# 改善箇所説明図

## 基準不適合発生箇所

変速機ECU

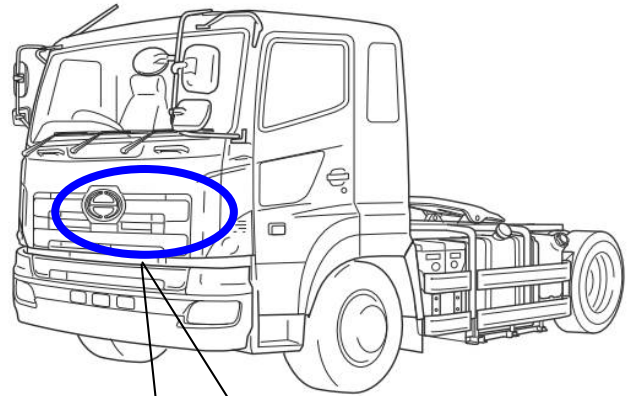
大型トラックの12段機械式自動変速機において、制御プログラムが不適切なため、ギヤのセレクト位置を検出できないことがある。そのため、ギヤが誤った位置に自動変速され、最悪の場合、運転者が後退位置に操作しているにもかかわらず、車両が前進するおそれがある。

全車両、自動変速機の制御プログラムを対策したプログラムに書き換える。

識別：ネームプレートに白色ペイントを塗布する。
